Wskazówki dotyczące montażu pompy wody WPS3025 do BMW 135i, 335i, 535i, 640, 740i od roku modelowego 2007

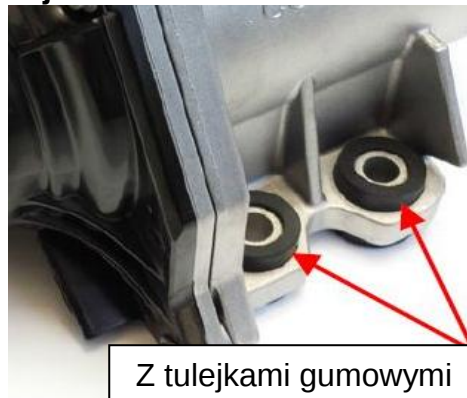
Stosowana wcześniej elektryczna pompa wody mogła być montowana śrubami poprzez tulejki gumowe w trzech punktach (Rys. 1). Nowa pompa wody WPS3025 już ich nie posiada. Stare śruby mocujące nie nadają się do ponownego użycia.

Producent pojazdu zmienił konstrukcję pompy wody na nową. Nie posiada ona już tulejek gumowych (Zdj. 2).

Aluminiowe śruby mocujące, które zostały zdemontowane (M8x36) nie mogą być ponownie użyte, lecz wymienione na krótsze śruby stalowe (M8x26).

Należy użyć zestawu montażowego MS50 (Zdj. 3), który dostępny jest oddzielnie.
